Oggetto: [ID: 9105] Procedura di Valutazione di Impatto Ambientale ai sensi dell'art .23 del D.Lgs 152/2006 relativa al progetto di un impianto eolico denominato "Alba Wind", costituito da 8 aerogeneratori, ciascuno di potenza nominale pari a 7,2 MW, per una potenza complessiva di 57,6 MW, da realizzarsi nel comune di Piana degli Albanesi (PA) e Monreale (PA).

Proponente: ALBA WIND S.r.l.

Parere tecnico-istruttorio.

Figura 3 - Elaborato "Carta del patrimonio culturale e paesaggistico nell'area vasta".

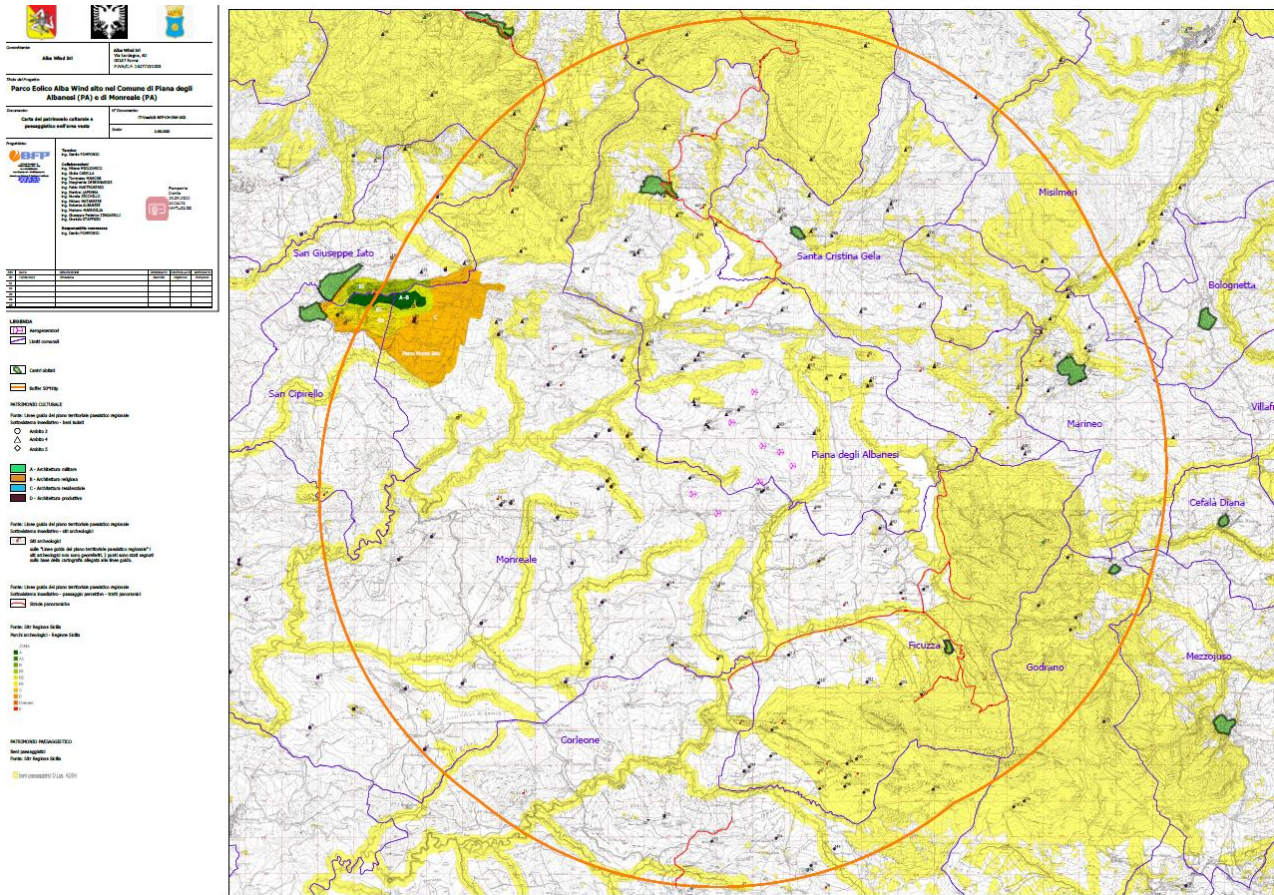
CONSIDERATO E VALUTATO che, da quanto emerge dagli elaborati prodotti dal proponente, l'area vasta (10 Km) interessata dalla realizzazione dell'impianto e delle relative opere di connessione alla rete previste dal progetto è caratterizzata dalla presenza di un importante **patrimonio culturale** tutelato ai sensi del D.Lgs 42/2004 e nello specifico:

3. **BENI ARCHEOLOGICI** tutelati ai sensi della parte II del D. Lgs. 42/2004, articoli 10 e 45, tra cui: *Montagnola di Marineo* (età greca, romana, bizantina e medievale) e *Monte Raitano* (dal paleolitico all'età medievale);

Figura 4 – Elaborato “Carta delle aree naturali protette 2/2

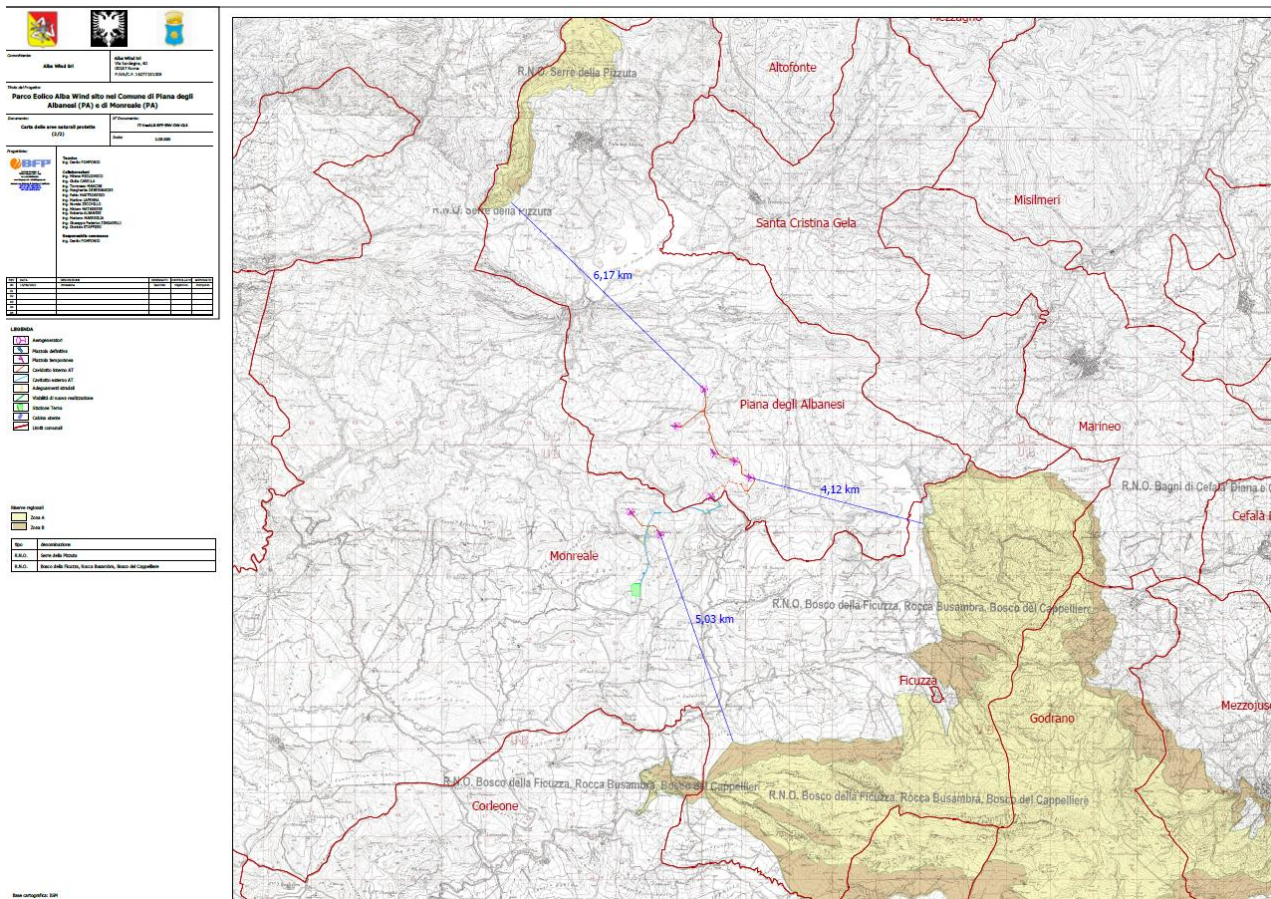
CONSIDERATO E VALUTATO inoltre che, l'area vasta interessata dalla realizzazione dell'impianto eolico è caratterizzata dalla presenza diffusa di numerose componenti del paesaggio identitario individuate e tutelate dal Piano Territoriale Paesaggistico Regionale tra cui in particolare i nuclei storici dei centri di Ficuzza e Godrano e, in prossimità dell'impianto, i seguenti beni isolati identitari del sistema antropico:

- Masserie tra le quali si segnalano: la *Masseria Ducco* vicino all'aerogeneratore 2; la *Masseria Jencheria* vicino agli aerogeneratori 3 e 4 e la *Masseria Ducotto* vicino all'aerogeneratore 6;
- abbeveratoi in prossimità degli aerogeneratori 2, 3, 4, 6 e 7;

Le opere in progetto interferiscono con due *Regie Trazzere* individuate dal PPTR:

- *Regia Trazzera che da Palermo va verso Corleone*, intersecata in più punti dal cavidotto interrato;
- *Regia Trazzera nei pressi di Borgo Aquila* intersecata dal cavidotto.

Figura 5 - Stralcio Elaborato "Verifica preventiva dell'interesse archeologico" –
 Rete delle Regie Trazzere di Sicilia da PTPR

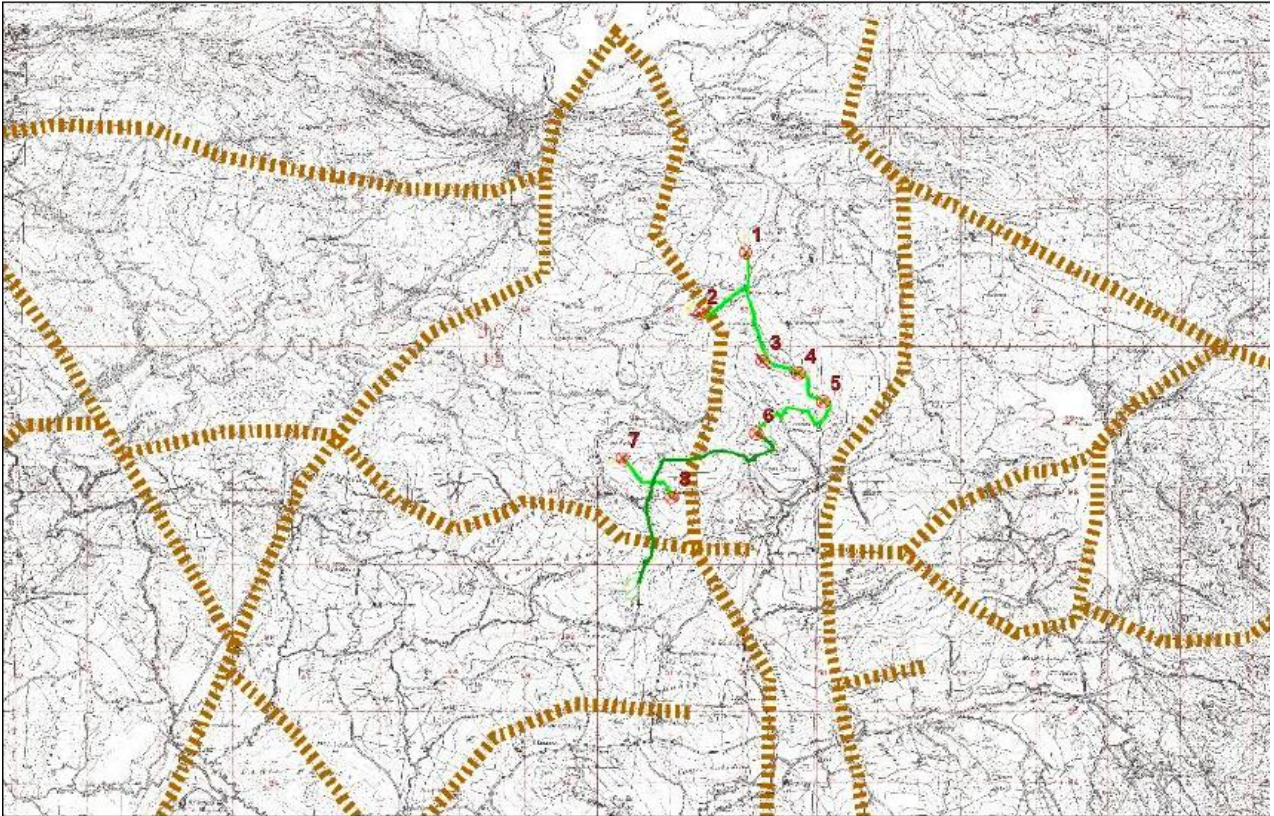
CONSIDERATO E VALUTATO che, come evidenziato sulla “Relazione Paesaggistica” (Elaborato IT-VesALB-BFP-CH-TR-001) le opere in progetto interferiscono direttamente con alcune “*evidenze archeologiche*” e in particolare con:

- *Masseria Ducco–La Montagnola, Regia Trazzera*: tratto di cavidotto pertinente l’aerogeneratore 2;
- *Masseria Duccotto* (sito noto MNR002): tratto di cavidotto;
- *Località Aquila, Regia Trazzera*: tratto di cavidotto compreso tra l’aerogeneratore 6 e gli aerogeneratori 7 e 8;
- *Contrada Aquila-Contrada Ducotto, Regia Trazzera*: tratto di cavidotto esterno diretto alla SE interseca una Regia Trazzera;

Figura 7 - Figura 3 – Elaborato “Carta delle aree naturali protette 1/2

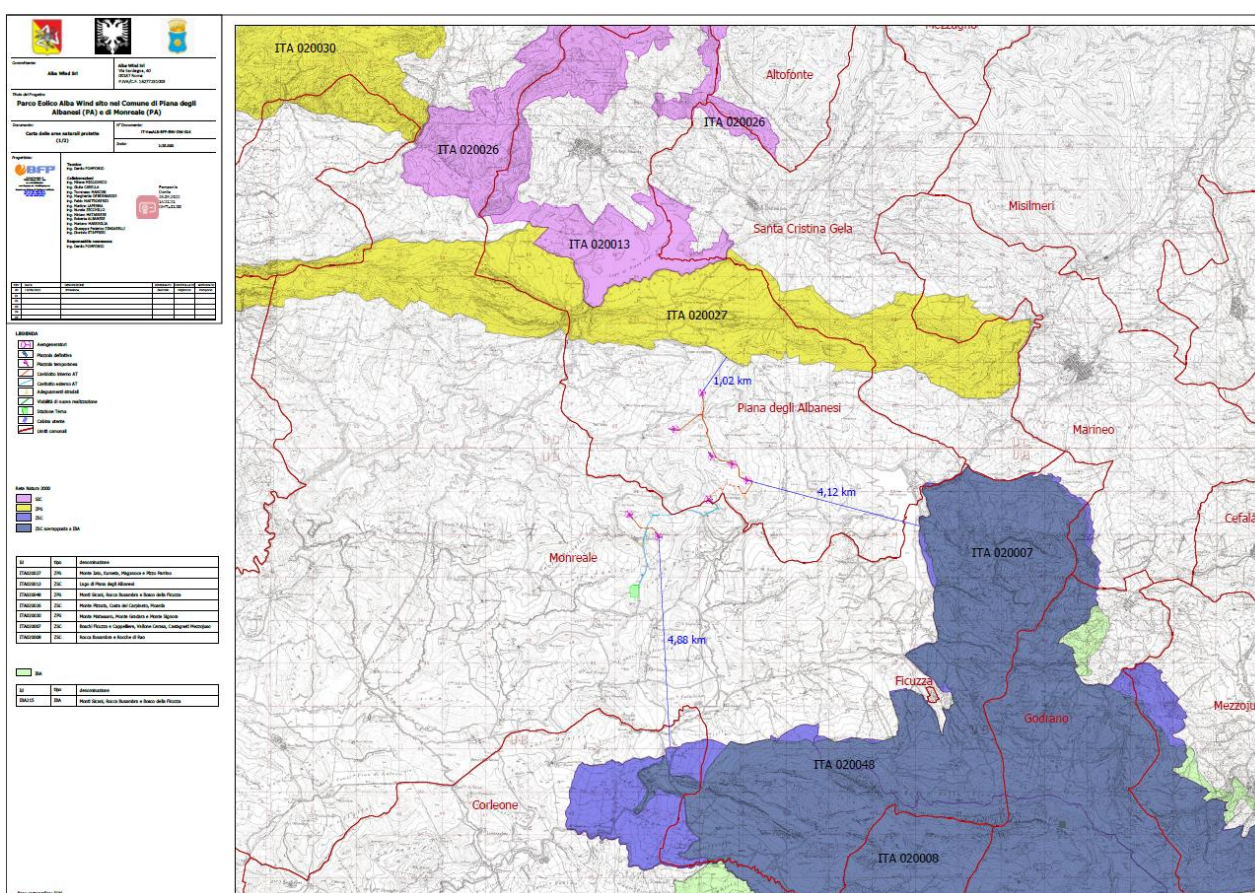
CONSIDERATO E VALUTATO inoltre che l'area interessata dalla realizzazione dell'impianto eolico è caratterizzata dalla presenza di aree di interesse naturalistico e in particolare:

- ZPS ITA020027 Monte Iato, Kumeta, Magnoce e Pizzo Parrino a circa 1,02Km dall'aerogeneratore 1;
- ZSC ITA020013 Lago Piana degli Albanesi a circa 3 Km dall'impianto;
- ZPS ITA020048 Monti Sicani, Rocca Busambra e Bosco della Ficuzza a circa 4,88 dall'aerogeneratore 8;
- ZSC ITA020026 Monte Pizzuta. Cpsta del Carpineto, Moarda;
- ZPS ITA020030 Monte Matassarò, Monte Gradara e Monte Signota;
- ZSC ITA020007 Boschi Ficuzza e Cappelliere, Vallone Cerasa, Castagneti Mezzojuso a circa 4,12Km dall'aerogeneratore 5;
- ZSC ITA020800 Rocca Busambra e Rocche di Rao;
- IBA215 Monti Sicani. Rocca Busambra e Bosco della Ficuzza a circa 4,12Km dall'aerogeneratore 5 e a circa 5Km dall'aerogeneratore 8;

Figura 10 - stralcio "Carta della visibilità globale del parco eolico - ZVI"- in arancio 8 WTG visibili

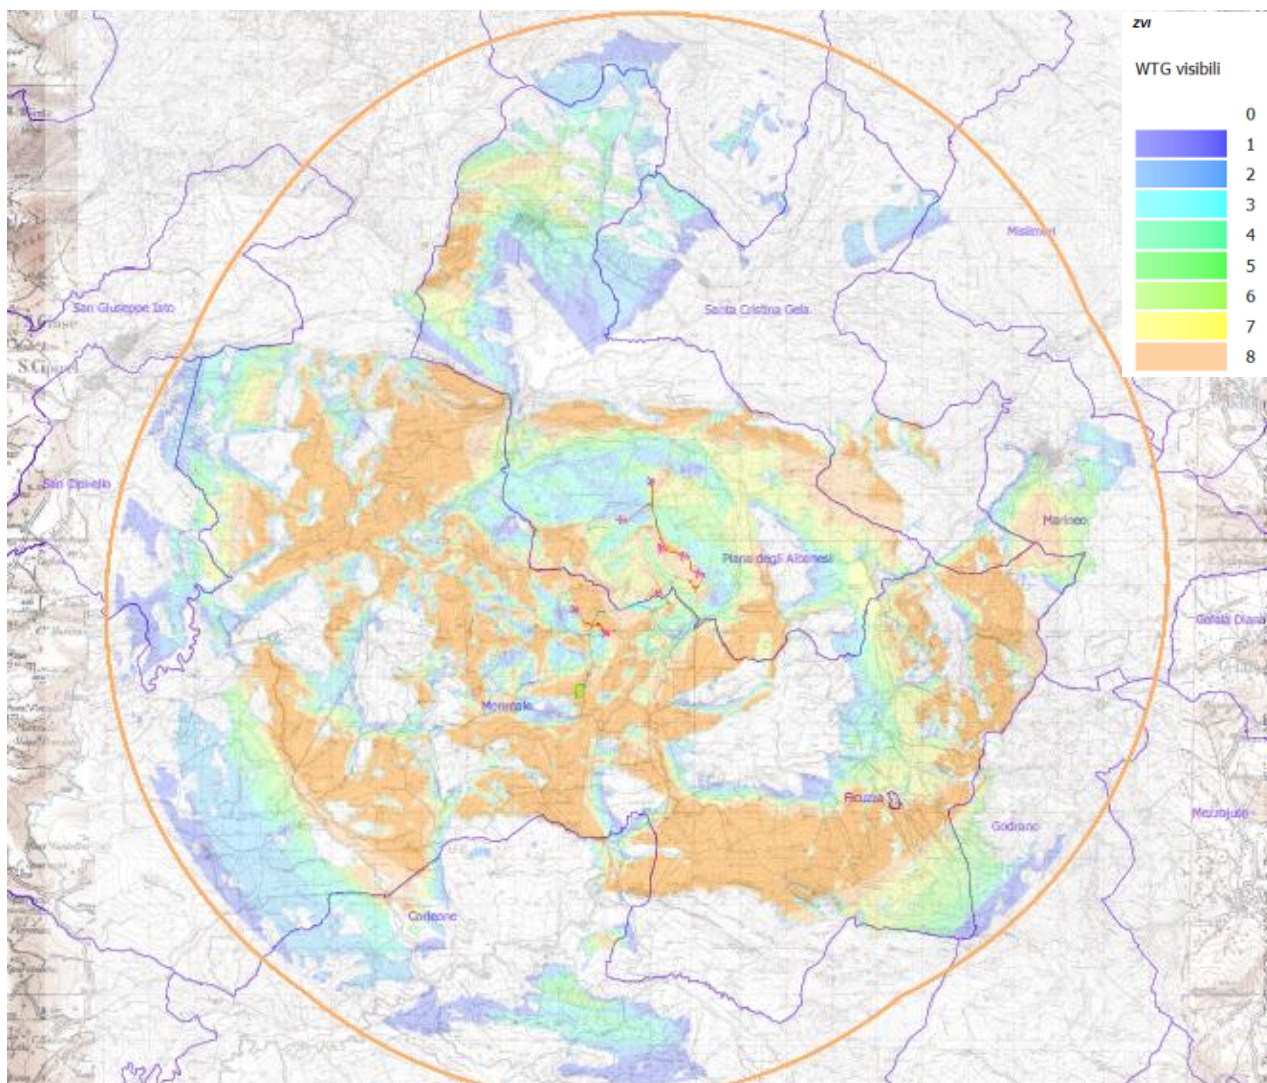
CONSIDERATO E VALUTATO che, in riferimento agli **aspetti percettivi**, l’impianto in oggetto, sulla base dello **studio dell’intervisibilità** e dei fotoinserimenti elaborati all’interno dello Studio di Impatto Ambientale, risulterebbe visibile da alcune “aree sensibili” presenti nell’intorno dell’impianto proposto e in particolare:

- dal Fiume Fosso dell’Aquila;
- dalla Masseria Ducotto;

- dal Lago dello Scanzano;
- dalla strada panoramica SS118;
- dalla Masseria Ducco;
- dalla Masseria Sant'Agata;
